7	△1 継手アダプター	ポリエチレン	2	
6	断熱材	硬質発砲ウレタンフォーム	1	
5	給水パイプ	ステンレス管	1	
4	△1 給水口	SUSエルボ	2	
3	下キャップ	SUS304 HL 0.8t	1	
2	上キャップ	SUS304 HL 0.8t	1	
1	△2 本体	SUS304 HL 0.8t	1	
品番	品名	材質	数量	備考
H16.4	略尺			製品名 水栓柱
設計 白須賀	照査 園原	図面名 WP7-100S 承認図		
製図 岸本	検図 園原	図番 SBP00029		
株式会社 SPG

7	△1 継手アダプター	ポリエチレン	2	
6	断熱材	硬質発砲ウレタンフォーム	1	
5	給水パイプ	ステンレス管	1	
4	△1 給水口	SUSエルボ	2	
3	下キャップ	SUS304 HL 0.8t	1	
2	上キャップ	SUS304 HL 0.8t	1	
1	△2 本体	SUS304 HL 0.8t	1	
品番	品名	材質	数量	備考
日付 H16.4	尺度 略尺	製品名 水栓柱		
設計 白須賀	照査 園原	図面名 WP7-120S 承認図		
製図 岸本	検図 園原	図番 SBP00030		
株式会社 SPG

7	△1 継手アダプター	ポリエチレン	2	
6	断熱材	硬質発砲ウレタンフォーム	1	
5	給水パイプ	ステンレス管	1	
4	△1 給水口	SUSエルボ	2	
3	下キャップ	SUS304 HL 0.8t	1	
2	上キャップ	SUS304 HL 0.8t	1	
1	△2 本体	SUS304 HL 0.8t	1	
品番	品名	材質	数量	備考
日付	尺度	製品名		
H16.4	略尺	水栓柱		
設計	白須賀	照査	園原	図面名
製図	岸本	検図	園原	WP7-150S 承認図
		図番		SBP00031
		株式会社	SPG

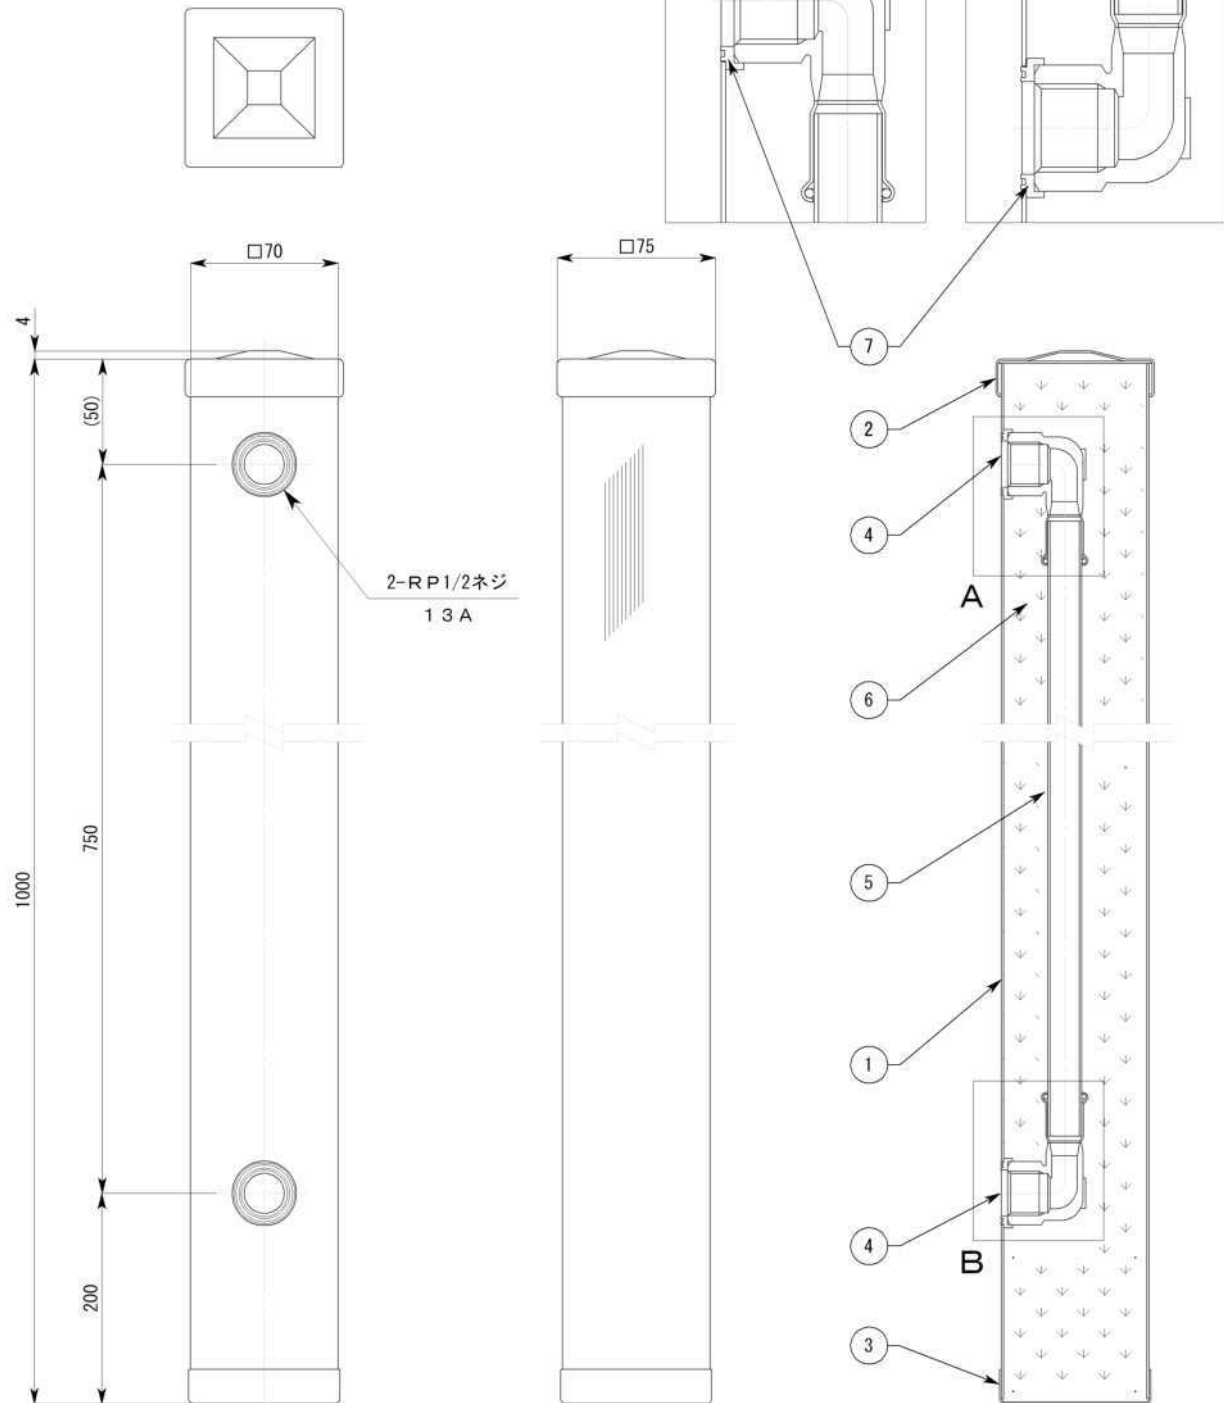
副番	改訂日	改訂内容	改訂者	検認者
△1	H18.3.18	部品追加・変更	湊	園原
△2	H19.3.13	本体板厚変更 1.0t⇒0.8t	湊	園原

△1 変更内容：給水口を砲金エルボからSUSエルボに変更。
変更に伴い継手アダプターを追加。

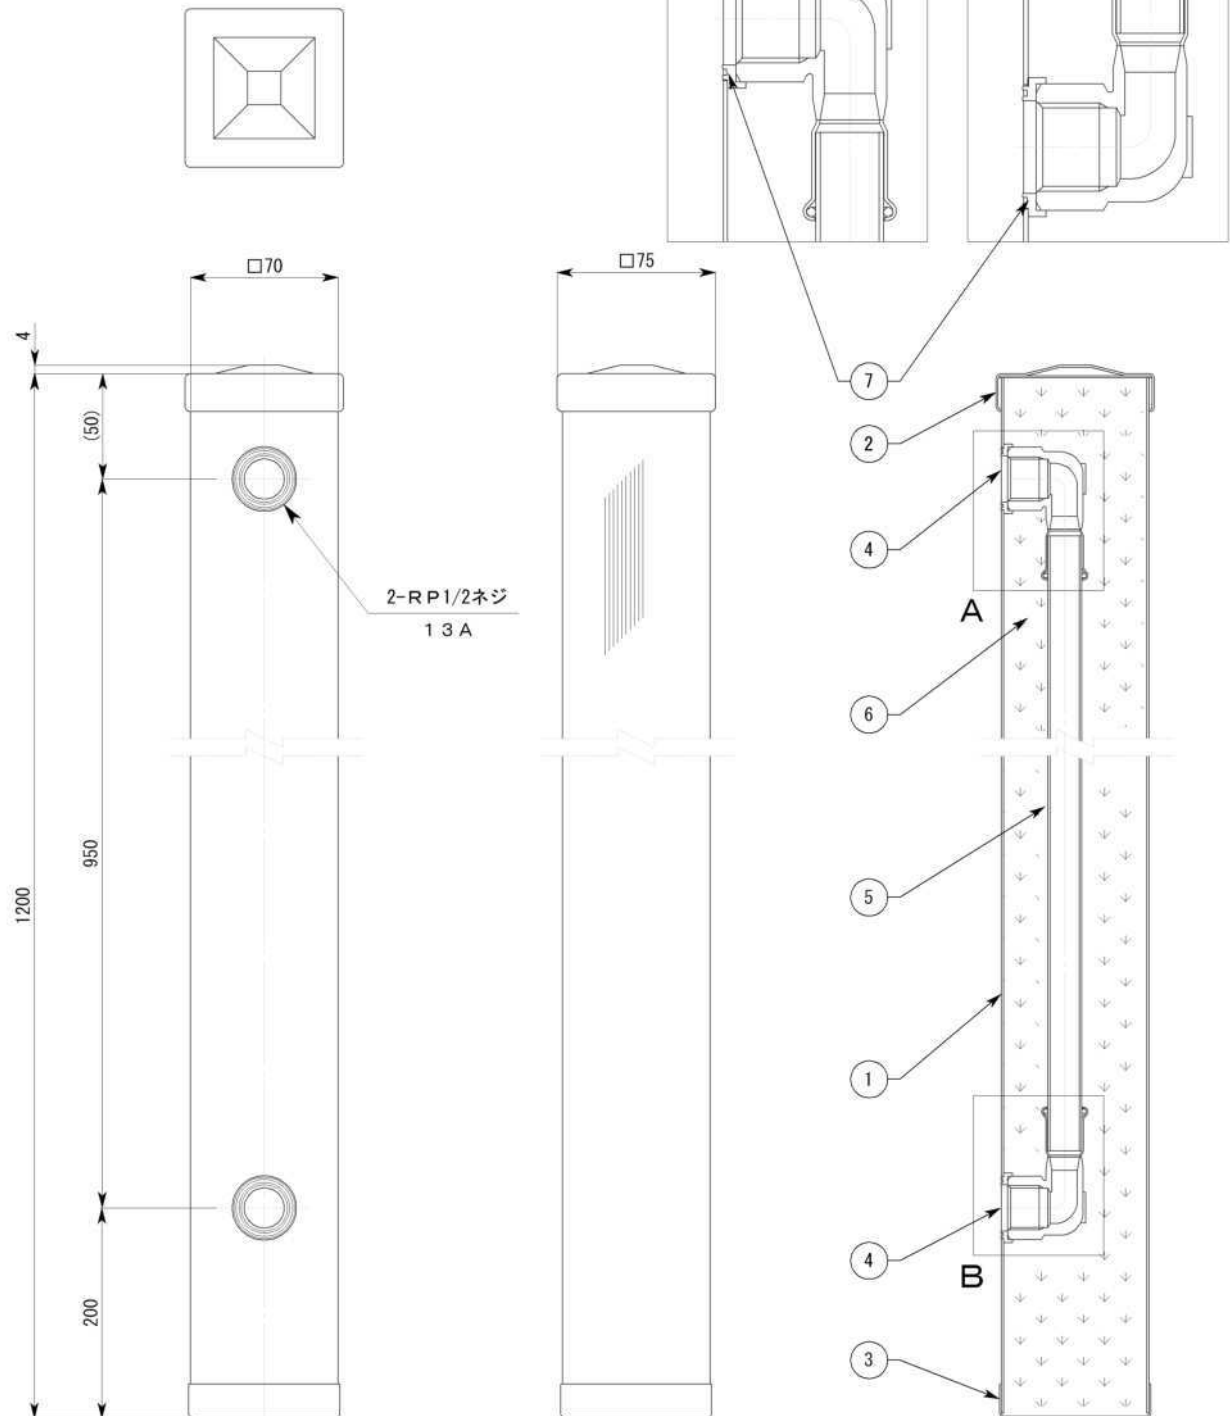
副番	改訂日	改訂内容	改訂者	検認者
△1	H18.03.18	部品変更・追加	湊	園原
△2	H19.3.13	本体板厚変更 1.0t⇒0.8t	湊	園原

△1 変更内容：給水口を砲金エルからSUSエルボに変更。
変更に伴い継手アダプターを追加。

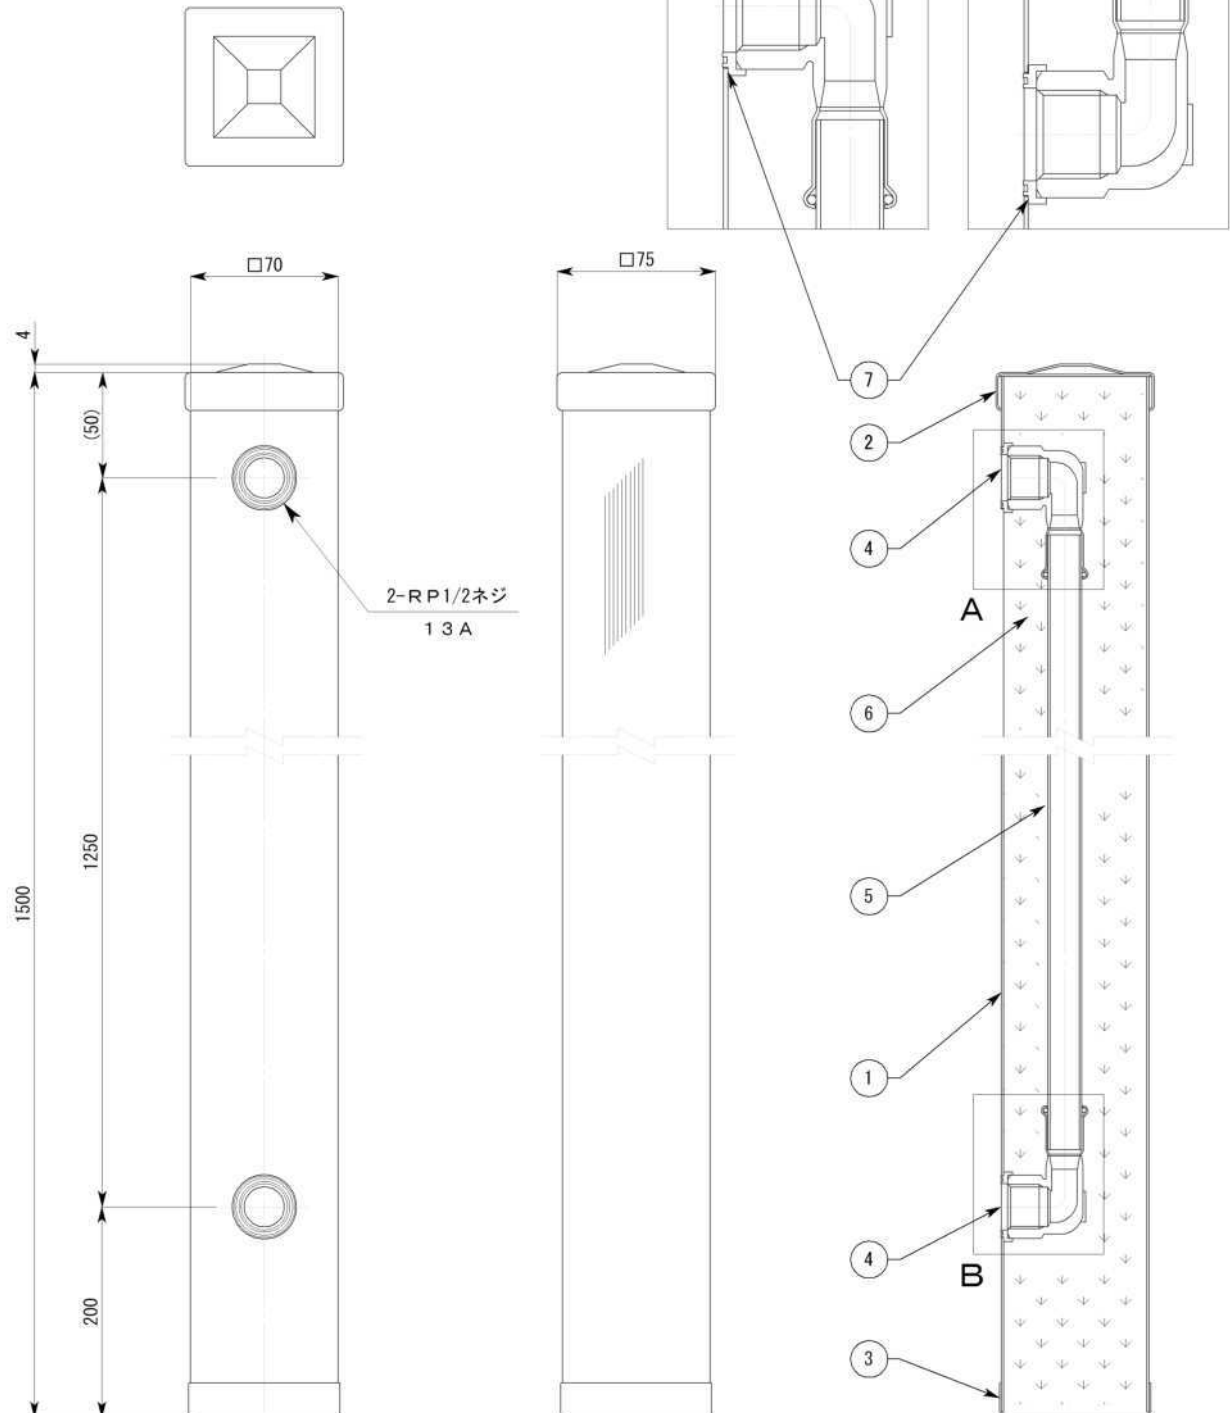
副番	改訂日	改訂内容	改訂者	検認者
△1	H18.3.18	部品変更・追加	湊	園原
△2	H19.3.13	本体板厚変更 1.0t⇒0.8t	湊	園原

△1 変更内容：給水口を砲金エルボからSUSエルボに変更。
変更に伴い継手アダプターを追加。
